GSI-Besprechungsprotokoll	02.03.2009
HLI-Upgrade Besprechung vom 26.02.2009	M. Kaiser P. Gerhard
Anwesend: H. Vormann, P. Horn, W. Barth, R. Fuchs, M. Schwickert, R. Fischer, C. Dorn, B. Müller, C. Mühle, M. Kaiser, L. Dahl, P. Gerhard, H. Eickhoff, A. Fischer, P. Spädtke, D. Schäfer	
Verteiler: R. Bär, R., W. Barth, M. Bevcic, L. Dahl, H. Eickhoff, A. Fischer, R. Fischer, R. Fuchs, P. Gerhard, W. Hartmann, L. Hechler, P. Horn, P. Kainberger, M. Kaiser, U. Krause, C. Mühle, B. Müller, I. Pschorn, H. Ramakers, H. Reich-Sprenger, D. Schäfer, M. Schwickert, P. Spädtke, M. Stenersen, K. Tinschert, W. Vinzenz, H. Vormann, C. Will

Ziel der Besprechung war es, grundlegende Entscheidungen zum Entwurf der neuen Strahllinie am HLI zu treffen.

Schematische Skizze zum Vorschlag 3

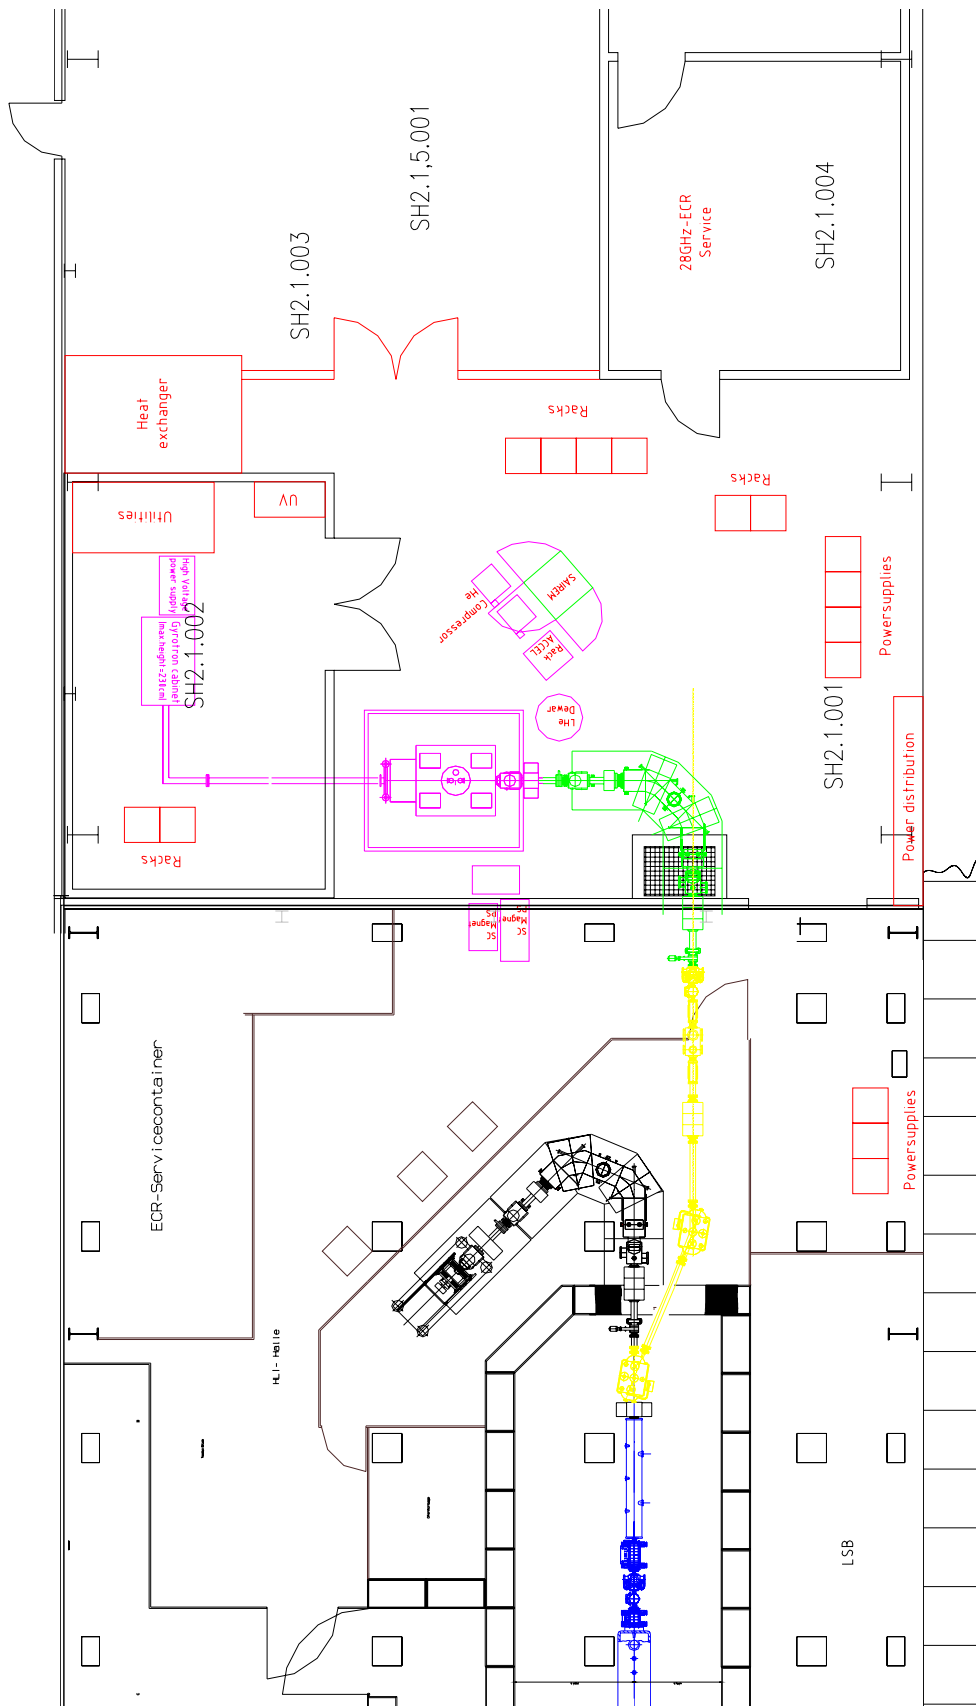
- Vorschlag 1:
 - o 135° Spektrometer wird verworfen
- Vorschlag 2:
 - o 90° Spektrometer
 - o Die Strahllinie verläuft oberhalb der bestehenden HLI-Strahlführung über Separation und Spektrometer hinweg.

- o Strahlhöhe 2,2 -2,5m über Boden.
 - o Der Strahl wird vor dem HLI-RFQ vertikal in die bestehende Strahlführung eingelenkt.
- Vorschlag 3:
 - o 90° Spektrometer

- o Die Strahllinie verläuft neben (südlich) der bestehenden Strahlführung
 - o Die Strahlhöhe entspricht der bisherigen HLI-Strahlführungshöhe.
 - o Der Strahl wird vor dem HLI-RFQ horizontal in die bestehende Strahlführung eingelenkt.

Beschluß: Vorschlag 3 (s. Abb.) wird favorisiert:

- Der Zugang zu den Strahlführungs- und –diagnoseelementen der alten Strahllinie wird nicht behindert.
- Die Strahldynamik für Vorschlag 2 und Vorschlag 3 ist ähnlich.
